**CYNGOR SIR
YNYS MÔN
ISLE OF ANGLESEY
COUNTY COUNCIL**

Archwiliad DCO Wylfa Newydd EN010007 – Cyflwyniad i Ddyddiad Cau 9

Mae CSYM wedi adolygu cyflwyniad Horizon i Ddyddiad Cau 8 ac mae'n gwneud y sylwadau a ganlyn;

8. Trefniadau Mynediad wrth gyffordd WNDA – colli'r lle troi presennol i gerbydau

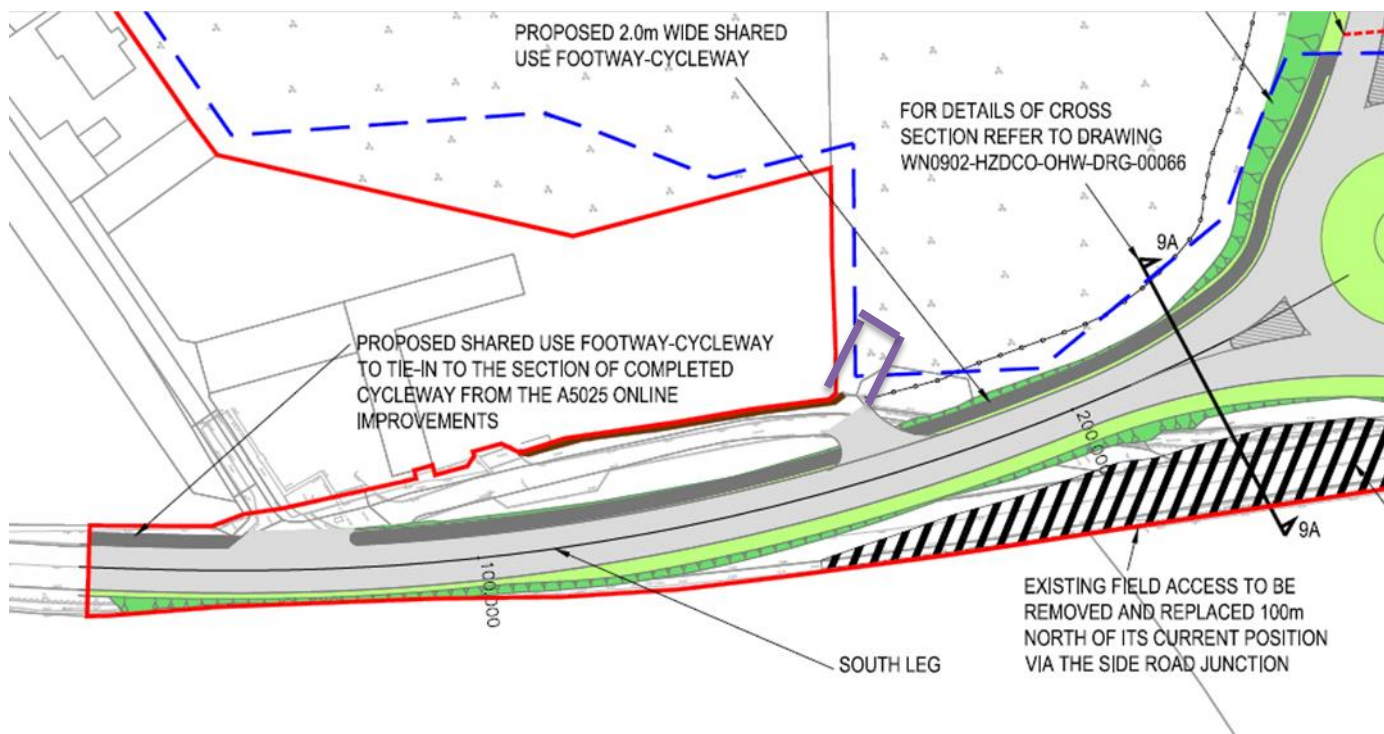
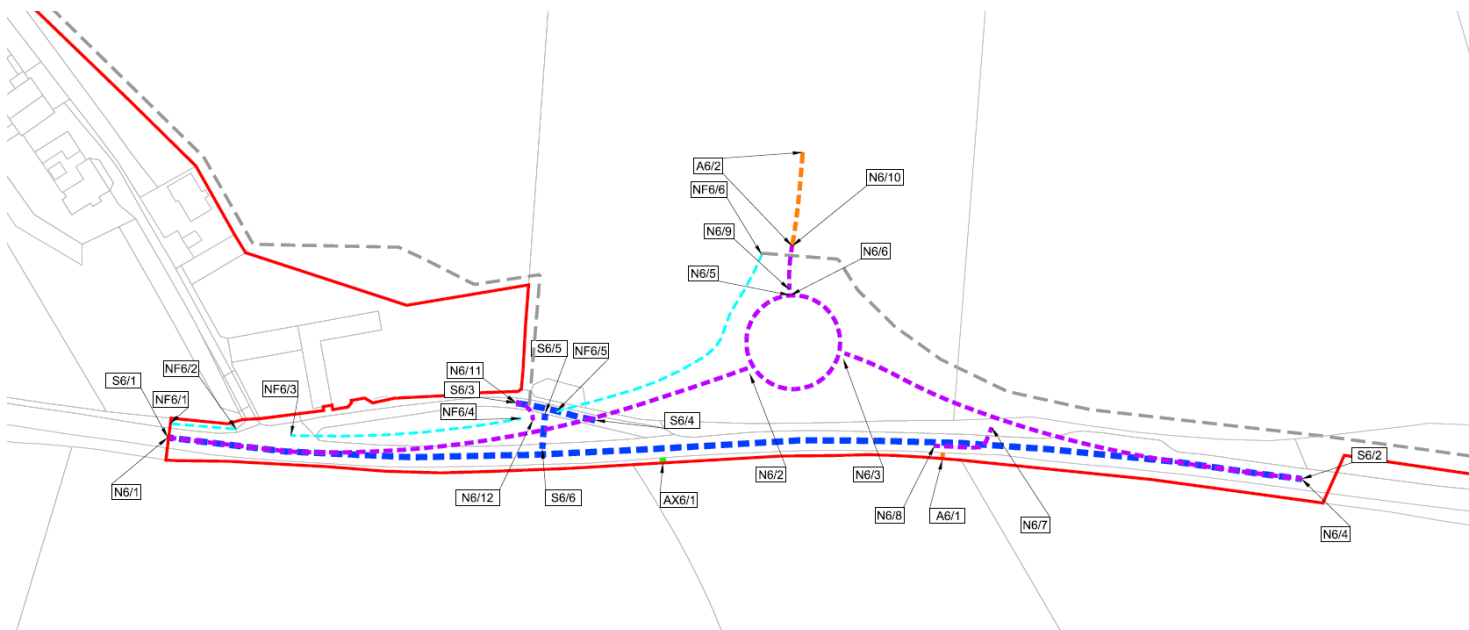
O ganlyniad uniongyrchol i weithredu'r trefniadau ar gyfer mynediad wrth gyffordd WNDA, bydd y lle troi

presennol i gerbydau (a ddangosir isod gyda chylch coch o'i amgylch) yn cael ei golli.

I wneud i fyny am y golled hon, mae CSYM yn gofyn am gael darparu ardal droi newydd (amgen) ar gyfer cerbydau ger y gilfan bresennol fel rhan o'r gwaith o baratoi mynedfa wrth gyffordd WNDA. Dangosir isod leoliad y lle troi newydd ar gyfer cerbydau.

Fel y gellir categoraiddo'r man troi arfaethedig hwn yn briffordd gyhoeddus, byddai angen ymestyn y llinell biws doredig (Llinell ganol y briffordd arfaethedig) ar y Cynllun Hawliau Ffordd.

Roedd CSYM yn disgwyl i'r cynlluniau perthnasol gan gynnwys Rhan 9 – Gwelliannau oddi ar lein i Briffyrd yr A5025 – Aliniad Cyffredinol Arfaethedig y Gyffordd gyda Ffordd Fynediad yr Orsaf Bŵer WN0902-HZDCO-OHW-DRG-00063 Adolygiad 4.0 (2.6.1 WNDA – Cynlluniau Safle yr Orsaf Bŵer REP8-027) a Rhan 9 – Gwelliannau oddi ar lein i Briffyrd yr A5025 – Hawl Ffordd wrth Gyffordd Ffordd Fynediad yr Orsaf Bŵer WN0902-HZDCO-ROW-DRG-00030 (2.4 Adolygiad o'r Cynlluniau Hawl Ffordd 3.0 REP8-024) fod wedi cael eu diweddaru gan HNP yn eu cyflwyniad ar gyfer Dyddiad Cau 8 fel y gallai'r DCO ganiatáu'r cynnig hwn.

Mae CSYM yn gofyn am i'r cynlluniau y cyfeirir atynt uchod ac unrhyw gynlluniau perthnasol eraill i gael eu diwygio er mwyn darparu ar gyfer y cynnig hwn.

Mae trafodaeth wedi datblygu rhwng CSYM a HNP mewn perthynas â'r mater hwn a daethpwyd i gytundeb sy'n gyson â'r cynnig uchod.
